Produkt / Prozess Änderungsmitteilung

PCN Nr.: PCN-2019-11-4

Änderungstitel: DruckschraubeÄnderungsklassifikation: gering ___ größerÄnderungsinhalt: Design Rohmaterial ___ Verpackung ___ Firmware ___ Andere

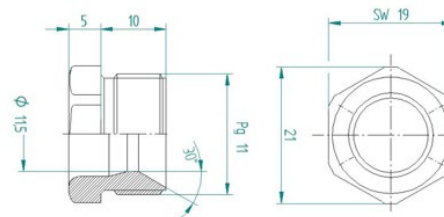
Der Umfang dieser Änderung ergibt sich aus einer Aktualisierung der Druckverschraubung, welche an frei konfektionierbaren Steckern und Buchsen verwendet wird. Diese Änderung wirkt sich auf das Aussehen, die Form und die Farbe der Druckschraube aus. Die Größe und Leistung der Druckschraube wird durch die Änderung nicht beeinflusst.

Bitte beachten Sie, dass diese Änderung der Druckschraube nur ausgewählte frei konfektionierbare Steckverbinder in grauer Farbe betrifft. Die Druckschrauben in schwarzer Farbe bleiben unverändert.

Alte Version (RAL 7035)

Neue Version (RAL 7004)

Form: Änderung
 Sitz: Keine Änderung
 Funktion: Keine Änderung
 Zuverlässigkeit: Keine Änderung
 Andere: Änderung (RAL Farbe)
